改善箇所説明図

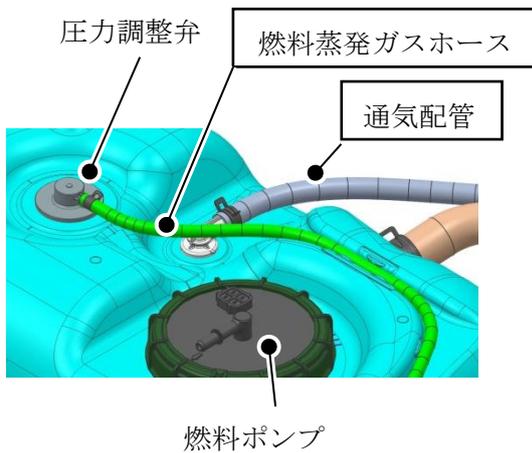
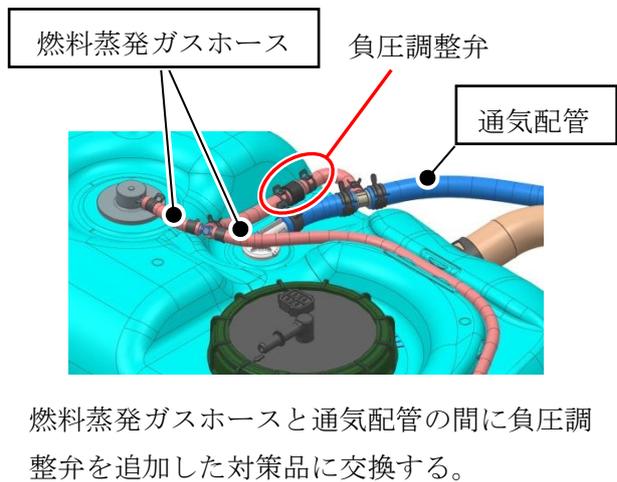
樹脂製燃料タンクにおいて、燃料蒸発ガスホースの材料及び圧力調整弁の表面粗さが不適切なため、圧力調整弁が固着するものがある。そのため、そのまま使用を続けると、燃料タンクが負圧になり変形することで、燃料レベルゲージが傾き、燃料計が実際の燃料残量より多く指示するため、燃料残量警告灯が点灯することなく予期せぬ燃料切れとなり、エンストするおそれがある。

全車両、燃料蒸発ガスホースと通気配管を対策品に交換する。
